Stellungnahme des AUL-S zum Änderungsvorschlag der DFS zur TMZ Memmingen

Änderung TMZ Memmingen

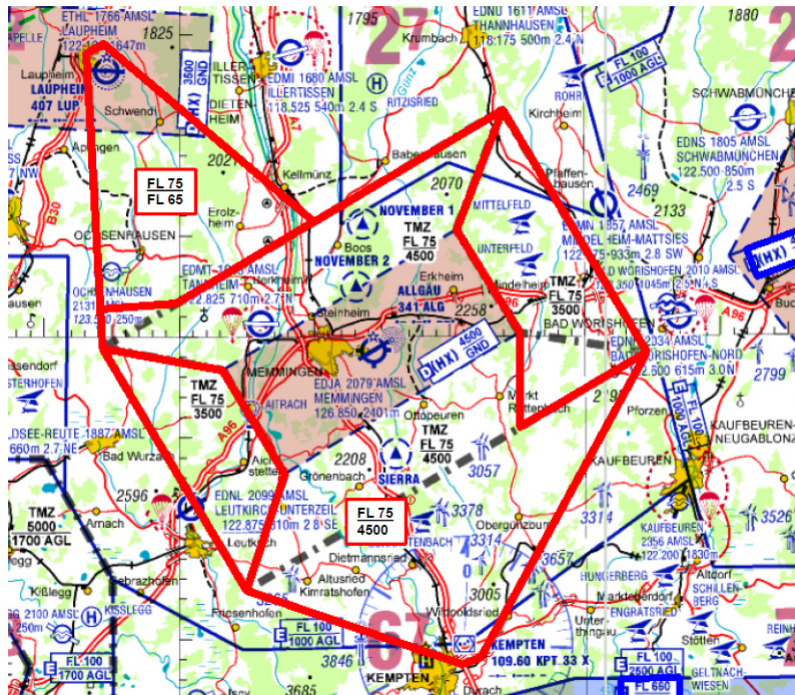
Die von der DFS vorgeschlagene Erweiterung würde den Luftsport in dieser Region, z. B. den Segelflug an den Plätzen Leutkirch und Wörishofen, erheblich beeinträchtigen und z. B. für den Hängegleiter- bzw. Gleitschirmstartplatz Schratzenberg *de facto* das AUS bedeuten. Streckenflüge wären dann nicht mehr möglich und der mit viel finanziellem Aufwand geschaffene Platz wäre zum Übungshang degradiert.

Die TMZ-Erweiterung ist in Anbetracht des relativ geringen Verkehrs (ca. 11.000 IFR-Flugbewegungen, nur gering oberhalb des Schwellenwerts für eine TMZ nach Kriterienkatalog) völlig unnötig und daher abzulehnen. Eine genauere Betrachtung der dortigen Anflugverfahren zeigt, dass diese sehr weiträumig ausgelegt sind und zu einem erhöhten Luftraumbedarf führen. Wir schlagen daher vor, statt einer TMZ-Erweiterung zunächst einmal die Anflugverfahren so anzupassen, dass sie mit den Ausmaßen der vorhandenen TMZ kompatibel sind. Dies betrifft sowohl die Dimensionierung der Anflüge (z. B. im Baseleg) als auch die zu fliegenden Anfluggeschwindigkeiten. Entsprechend angepasste Geschwindigkeiten von 190 – 185 kt anstatt 210 kt lassen wesentlich kompaktere Anflüge zu. Dies ist an Plätzen mit geringem Flugverkehr wie Memmingen ohne Zeitverlust zu praktizieren. Daher ist die Erweiterung der TMZ völlig unnötig und daher abzulehnen.

Weiterhin schlagen wir eine Anhebung der TMZ-Untergrenzen um 2.000 ft vor. Dies wäre durch eine leicht mögliche Änderung der Anflugverfahren (Kombination von RNAV-Wegpunkten und VOR) ohne Sicherheitseinbußen möglich und sollte daher zuerst erfolgen, bevor die umliegenden VFR-Flugplätze massiv im Flugbetrieb beeinträchtigt werden. Eine Anhebung der TMZ-Untergrenze im Süden würde dann Streckenflüge und Schulbetrieb in diesem Bereich wieder möglich machen. - Im Norden würde der Kanalisationseffekt, welcher VFR-Traffic zu geringen Abständen zwingt, vermieden.

Außerdem sollten, um die flexible Gestaltung der Anflüge zu ermöglichen, zeitliche Absprachen mit den Plätzen Leutkirch und Bad Wörishofen getroffen werden. Während der Tageszeiten und bei vielen Wetterlagen, bei denen VFR-Flugbetrieb nur in geringem Umfang oder gar nicht möglich ist, stünde einem Direktanflug (Straight-In) nichts im Wege. Bei Flugbetrieb an diesen Plätzen könnte die Anflugkontrolle (Approach Radar) benachrichtigt werden, um dann ggf. keine solchen Direktanflüge zu gewähren.
